ИЗВЕЩЕНИЕ № I

об изменении РД ЗI.45.05-83

"Устройства грузозахватные крановые.
Общие технические требования"

Рис. 26

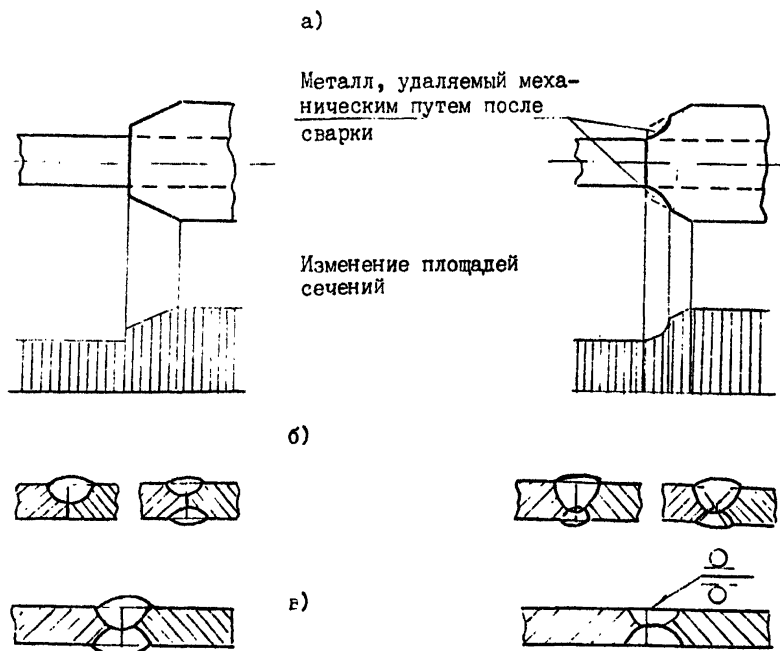
I6. Ввести стр.6а с пунктом 2.2.6а и рис.2б.

Ввести пункт 2.2.6а и рисунок 2б:

"2.2.6а. Элементы грузозахватов, подверженные знакопеременным нагрузкам и сложному нагруженному состоянию (растяжение с изгибом, растяжение с кручением и т.п.), должны иметь конструкцию и исполнение, исключающие возможность возникновения концентрации напряжений и появления усталостных трещин.

Концентрацию напряжений могут вызвать резкое (ступенчатое) изменение размеров соседних сечений и формы деталей и узлов, односторонние швы, усиление и дефекты сварных швов и т.д. (рис.26).

19. Стр.8, рис.5.

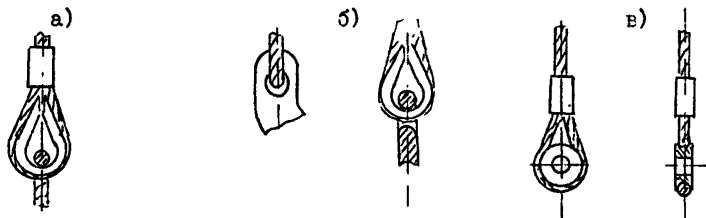
Проставить над изображениями буквенные индексы:
